Stellungnahmen der Behörden und sonstigen Träger öffentlicher Belange

2.3 Beteiligung gemäß § 4 (2) BauGB vom 08.10.25 bis 10.11.2025

Zu dem B-Planverfahren Neugraben-Fischbek 74 nimmt die BVM im Rahmen der TÖB-Beteiligung wie folgt Stellung:

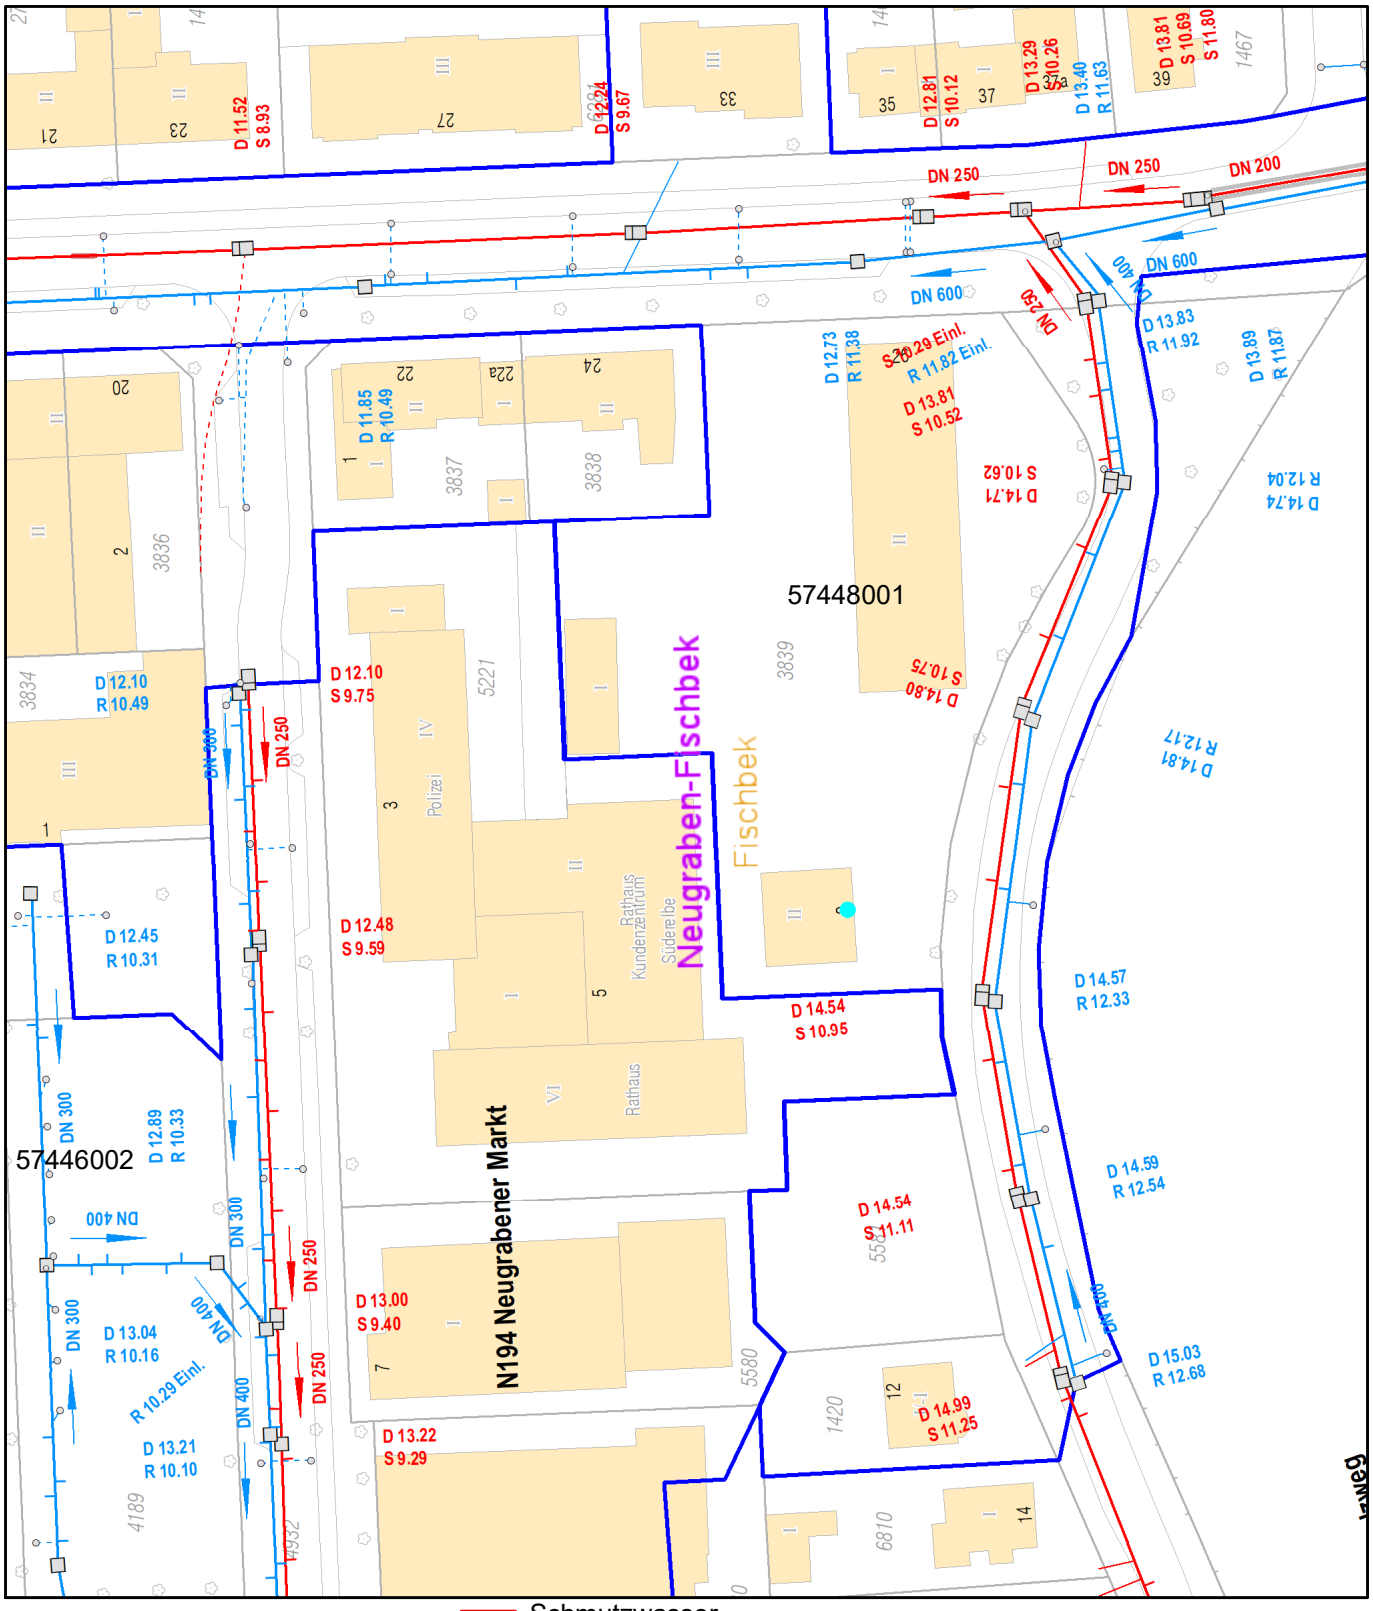
Wir schicken Ihnen Auszüge aus unseren Bestandsplänen. Wie Sie daraus entnehmen können, sind Teilbereiche der gekennzeichneten Fläche von uns berohrt.

Wir bitten Sie, unsere bestehenden Anlagen bei Ihrer Planung zu berücksichtigen, damit kostspielige Leitungsumlegungen vermieden werden.
